REF No. 管理No.	QS FA 2162-P001

PARTS MODIFICATION LIST

2162-662

REASON 変更理由	Bフレキ整理用 To improve FPC-B arrangement			COMMON MODEL 共通機種	2162-Series	
Previous	- - - - - -	- -	- -	9384-2190-50		New

Parts List P. 8

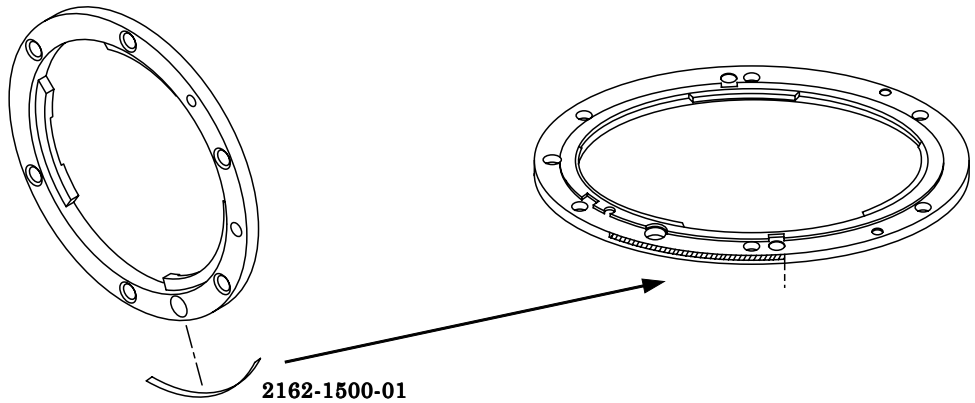
REASON 変更理由	マウントと前カバーの隙間改善 To fill up the gap between the mount and the front cover.			COMMON MODEL 共通機種	2162-Series
Previous	――――――	――	――	2162-1500-01	New

2162-1500-01
SPACER SPONGE
スペーサースポンジ
NEW/新設

Parts List P. 8

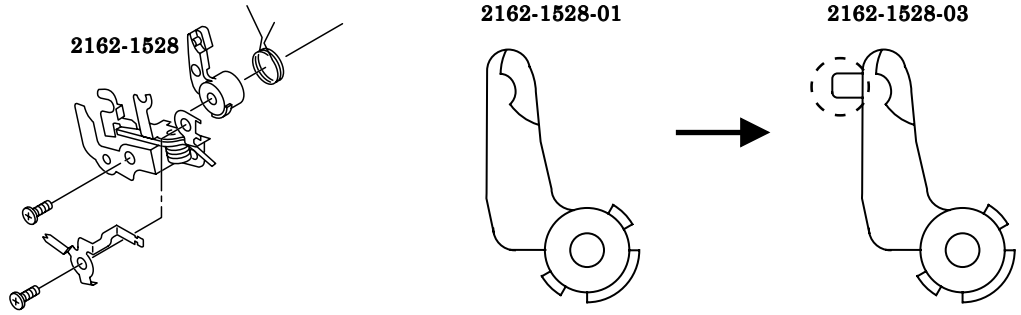
REASON 変更理由	ショート防止 To prevent short-circuit			COMMON MODEL 共通機種	2162-Series
Previous	2162-1528-01	→○	× ←	2162-1528-03	New

Parts List P. 6

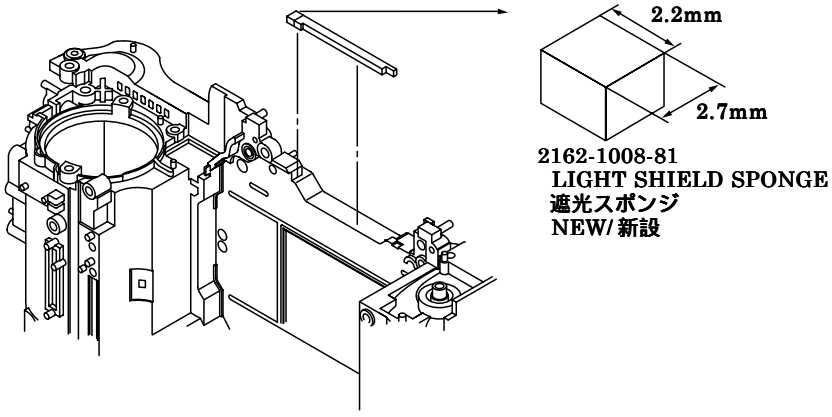
REASON 変更理由	光漏れ防止 To prevent light leak			COMMON MODEL 共通機種	2162-Series
Previous	————	——	——	2162-1008-81	New

Parts List P. 6

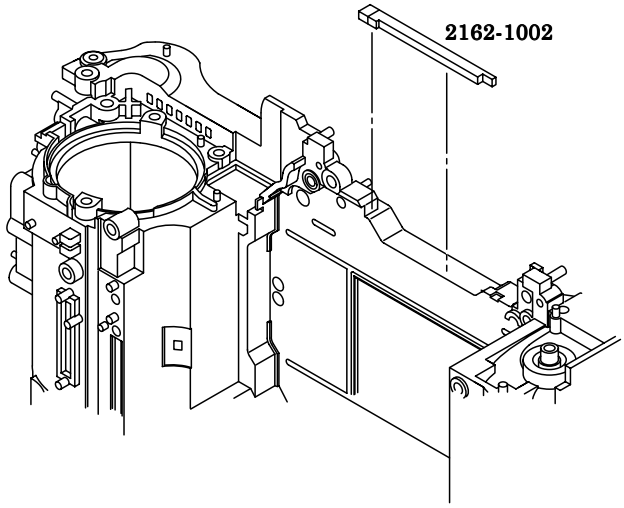
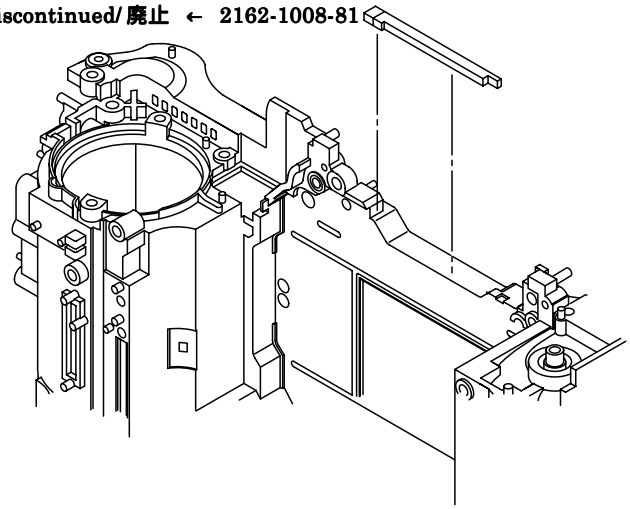
REASON 変更理由	生産都合 For efficient production			COMMON MODEL 共通機種	2162-Series
Previous	2162-1002-01	→×	× ←	2162-1002-03	New

Discontinued/廃止 ← 2162-1008-81

Interchangeability as a set/セットでの互換性	Previous	→○	○←	New

Parts List P. 11

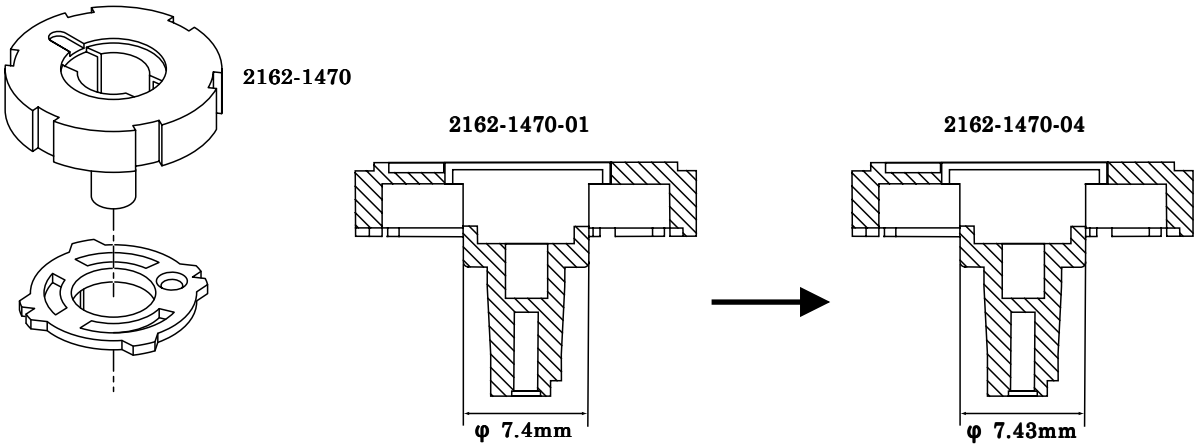
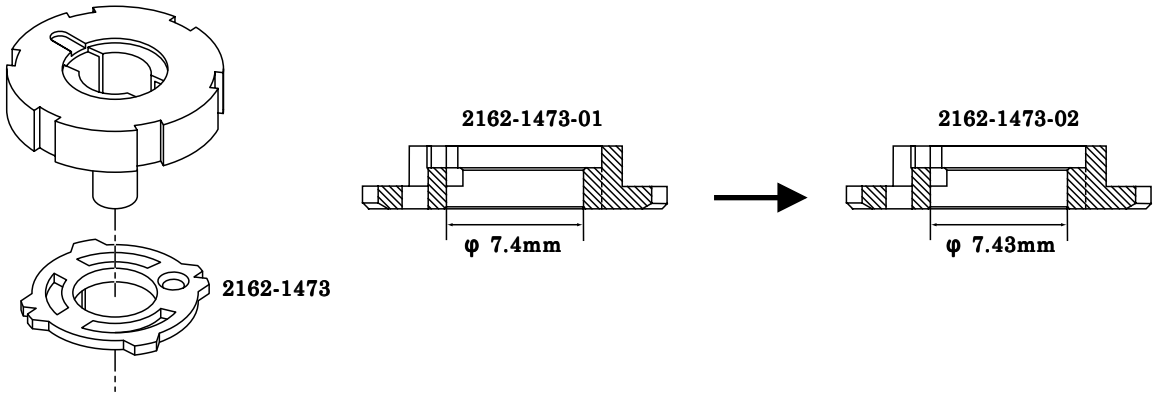
REASON 変更理由	生産都合 For efficient production			COMMON MODEL 共通機種	2162-Series	
Previous	2162-1470-01	→×	× ←	2162-1470-04		New

Previous	2162-1473-01	→×	× ←	2162-1473-02	New

Interchangeability as a set/セットでの互換性	Previous	→○	×←	New

Parts List P. 2

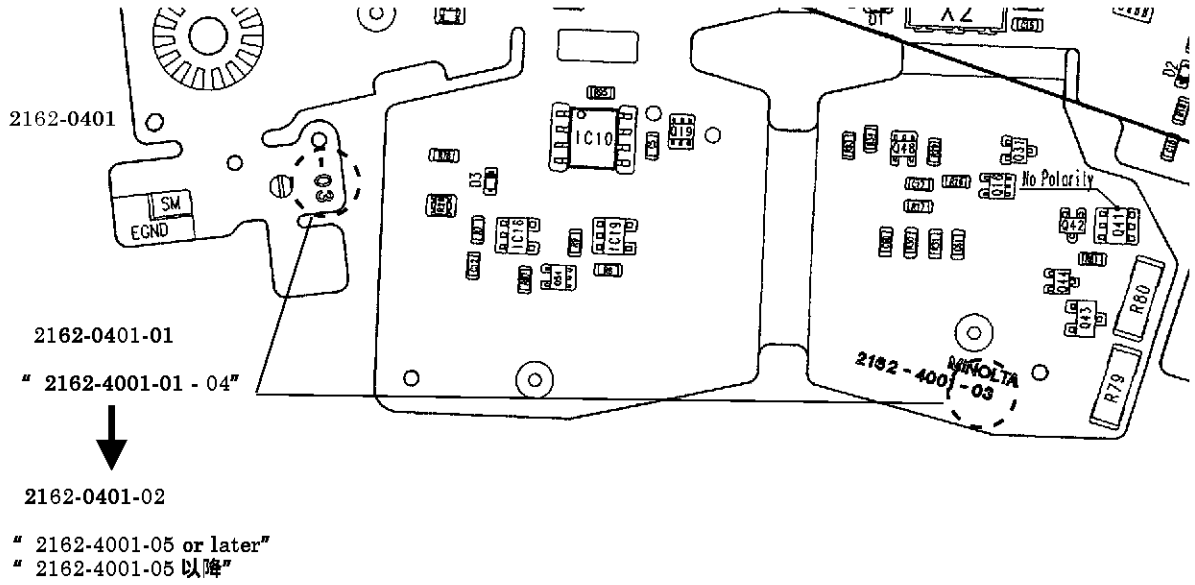
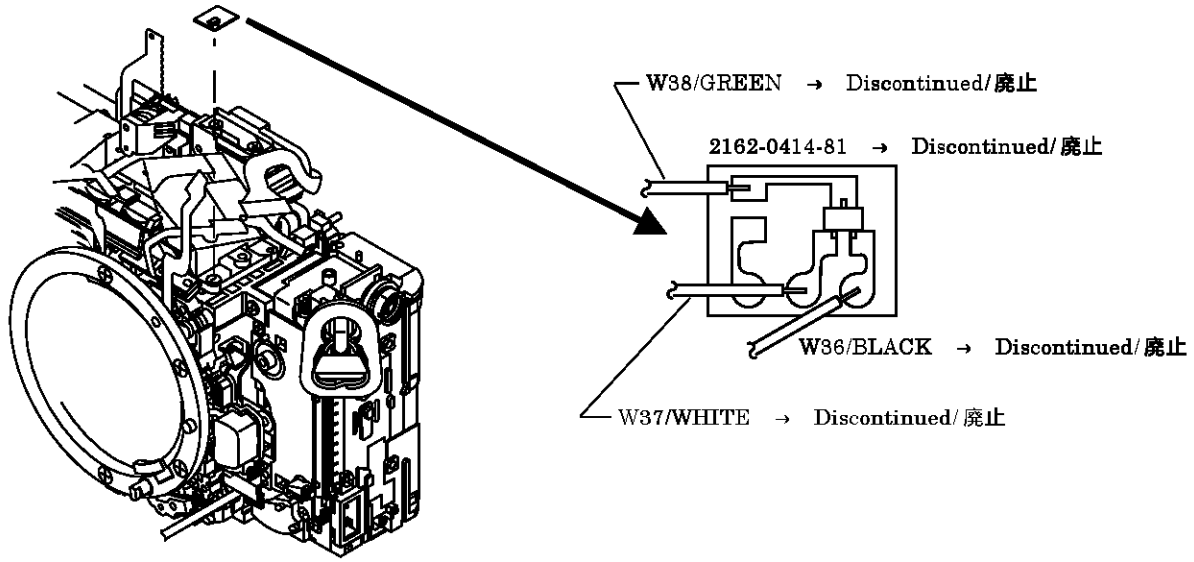
REASON 変更理由	生産都合 For efficient production			COMMON MODEL 共通機種	2162-Series
Previous	2162-0401-01	→×	× ←	2162-0401-02	New

Previous	2162-0414-81	——	——	——————	New
Previous	(9394-0807-00):W36	——	——	——————	New
Previous	(9394-0807-09):W37	——	——	——————	New
Previous	(9394-0807-05):W38	——	——	——————	New

2162-0401-01

2162-0401-02

" 2162-4001-05 or later"
" 2162-4001-05 以降"

Interchangeability as a set/セットでの互換性	Previous	→○	×←	New

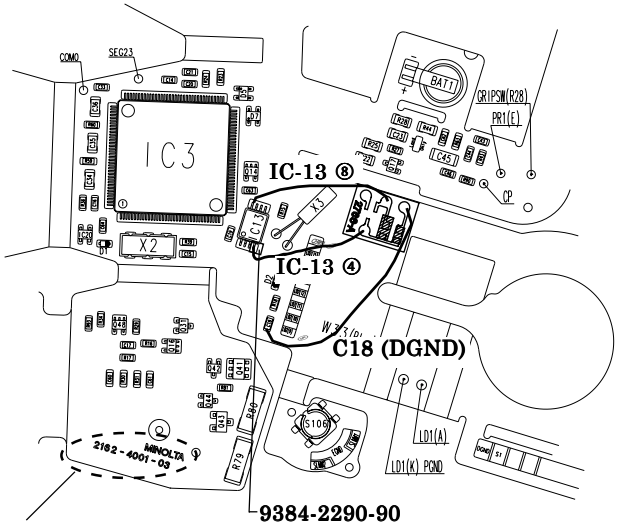
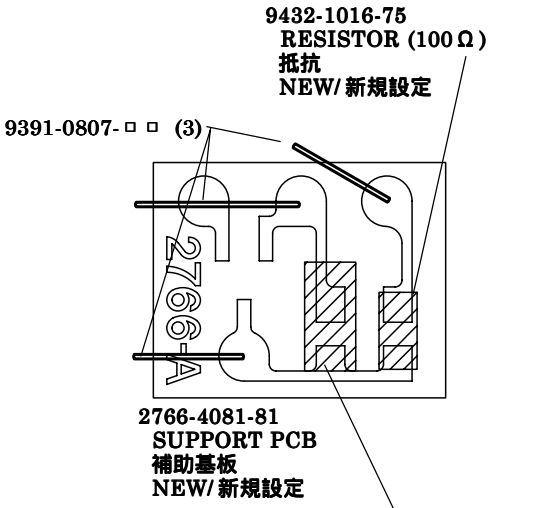
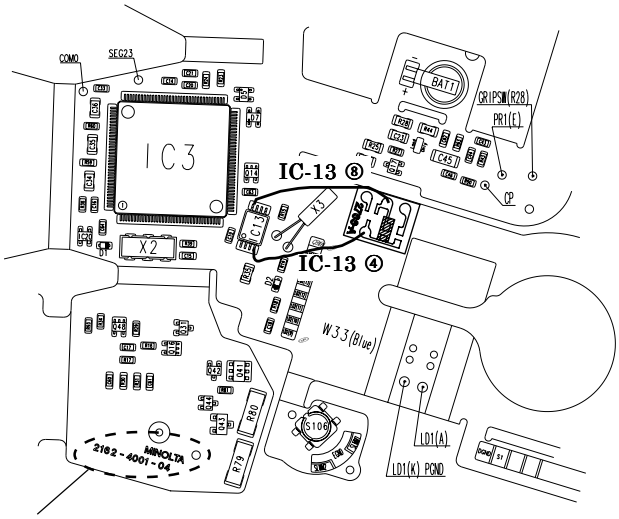
REASON 変更理由	静電気によるデート表示の変化防止 To correct undesirable change in date/time			COMMON MODEL 共通機種	2162-Series
Previous	————	——	——	2766-4081-81	New
Previous	————	——	——	9432-1016-75	New
Previous	————	——	——	9562-2254-61	New
Previous	————	——	——	9384-2290-90	New
Previous	————	——	——	9391-0807-□ □	New

■ **For FPC-A of Type-03 or earlier**
■ **Aフレキが" 2162-4001-03" までの場合**

9384-2290-90
(3× 3mm)
Lift up IC-13 Pin 4 and install underneath.
※ IC-13 ④ピンを浮かせて貼り付ける。

■ **For FPC-A of Type-04 or later**
■ **Aフレキが" 2162-4001-04" 以降の場合**

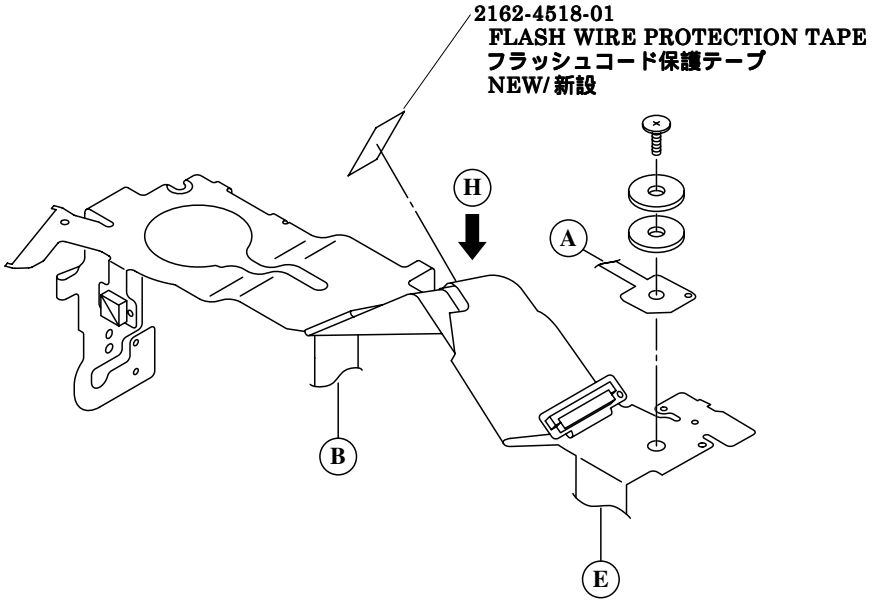
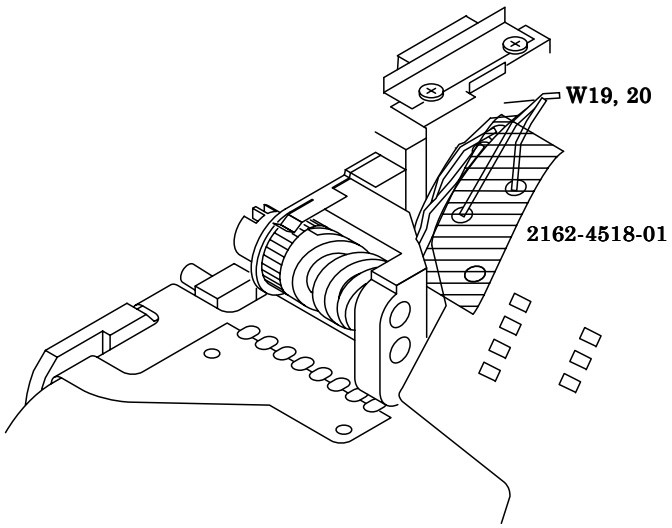
REASON 変更理由	フラッシュコードのショート防止 To protect the flash wire			COMMON MODEL 共通機種	2162-Series
Previous	————	——	——	2162-4518-01	New

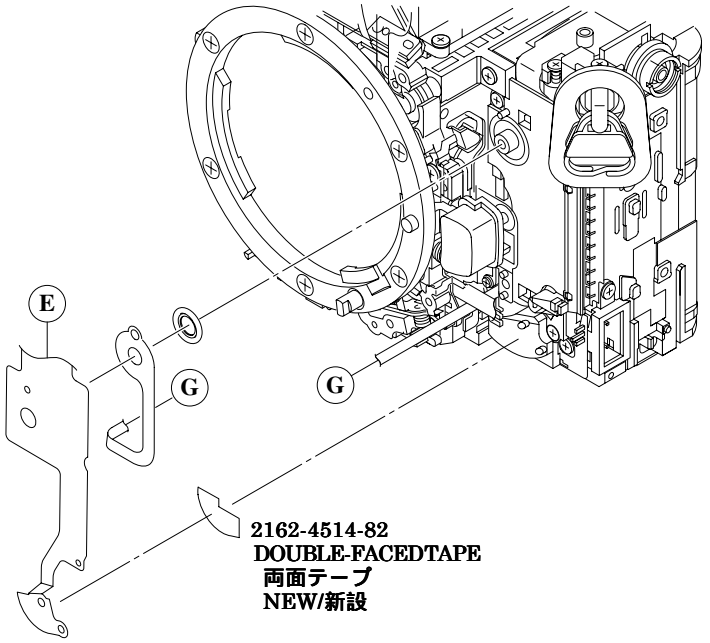
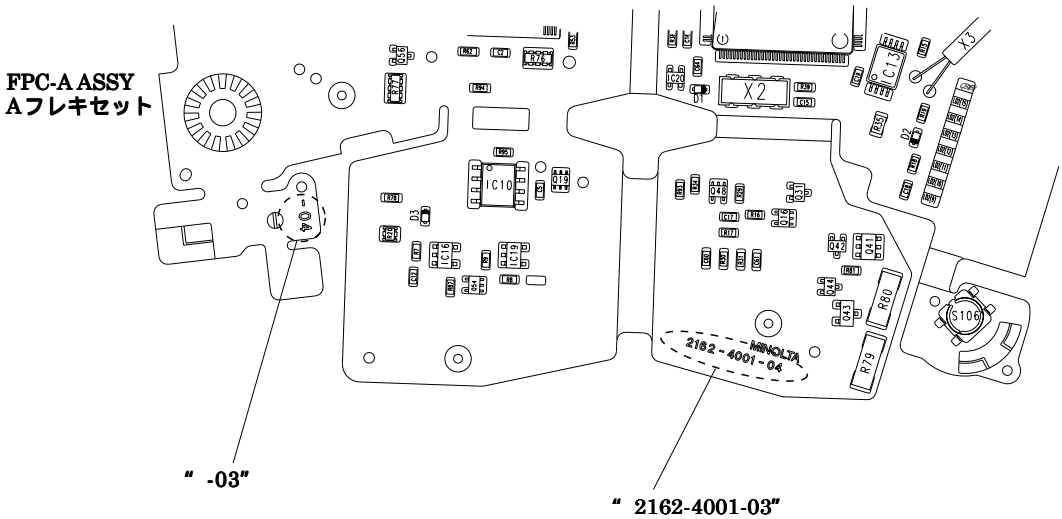
REASON 変更理由	AFモードSW接触率の改善 To improve AF mode switch contact.			COMMON MODEL 共通機種	2162-Series	
Previous	――――――	――	――	2162-4514-82		New

・2162-4514-82はAフレキの印字が"2162-4001-03"にのみ使用すること。
#2162-4514-82 is only compatible with type-03 of FPC-A ("2162-4001-03" printed).

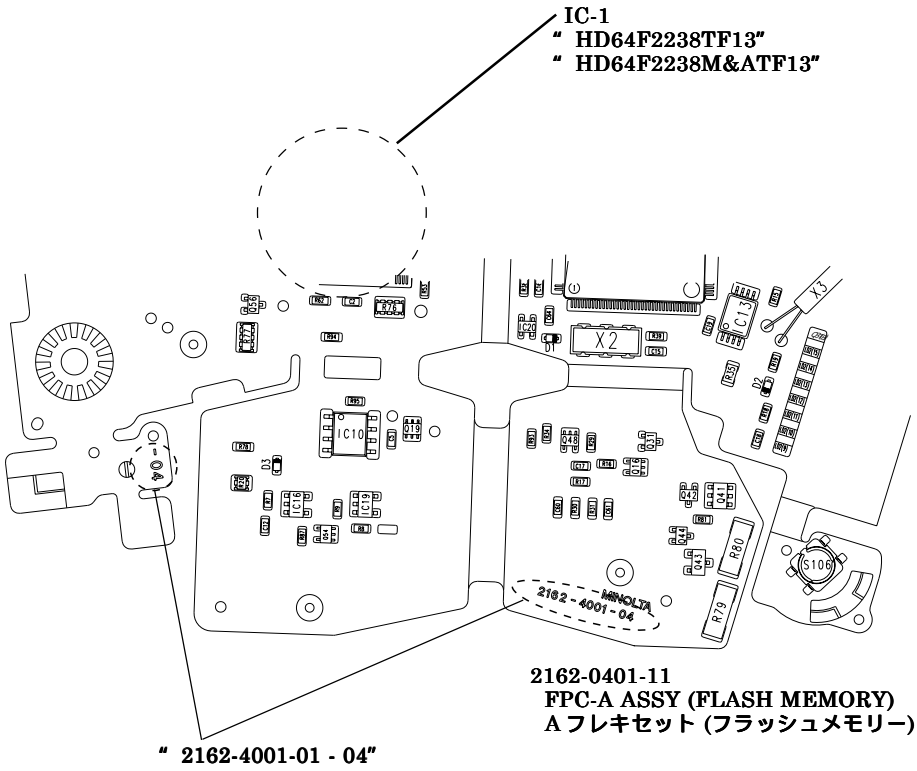
REASON 変更理由	管理都合 For efficient part management			COMMON MODEL 共通機種	2162-291, -490, -600
Previous	————	——	——	2162-0401-11	New

#2162-0401-11 is managed for spare parts of the Flex-A Assy (#2162-0401-01) which adopts the Flash Memory ICs.
The Support PCB Assy (#2162-0414-81) is required to #2162-0401-11, thus they are supplied as a set. (Refer to PML #QS FA 2162-023.)
管理都合上、2162-0401-01のフラッシュメモリー版を2162-0401-11として管理する。
但し、補助基板セット(2162-0414-81)が必要な為(QSFA 2162-P023参照)、補助基板セットを同梱する。

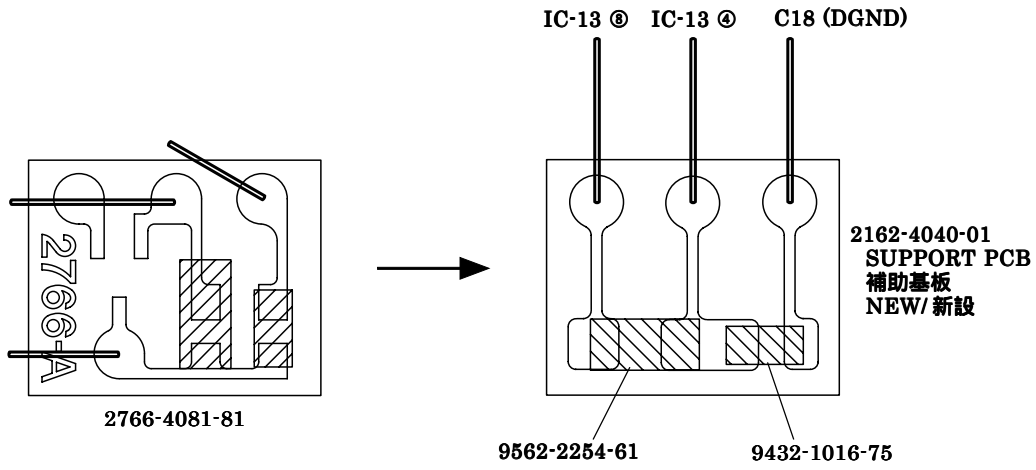
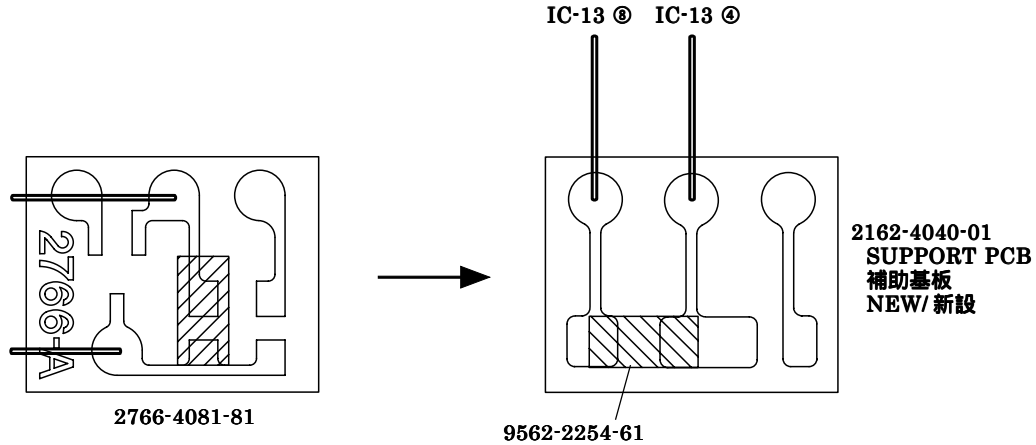
REASON 変更理由	手配都合 For efficient part supply			COMMON MODEL 共通機種	2162-Series
~~Previous~~	2766-4081-81	→○	○←	2162-4040-01	New

関連情報：PML No. 2162-P035
Related information: Parts Modification List No. 2162-P035.

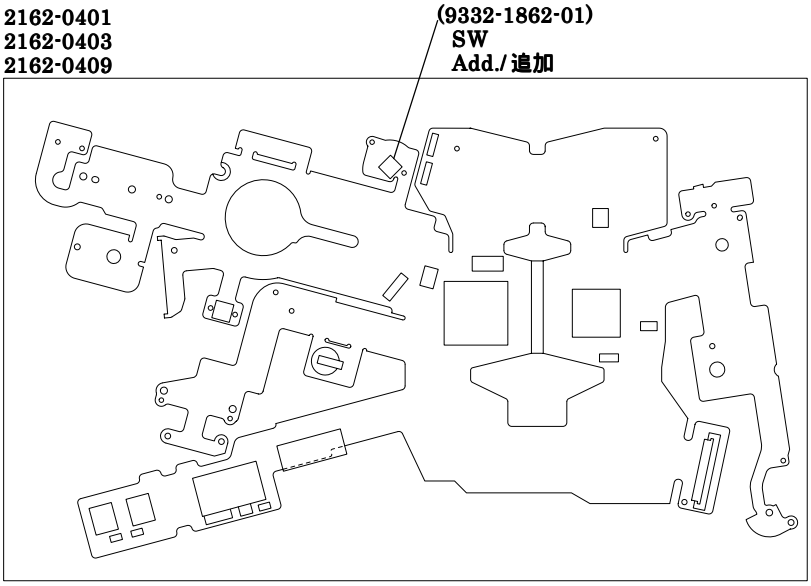
REASON 変更理由	手配都合 For efficient part supply			COMMON MODEL 共通機種	2162-Series
Previous	————	——	——	(9332-1862-01)	New
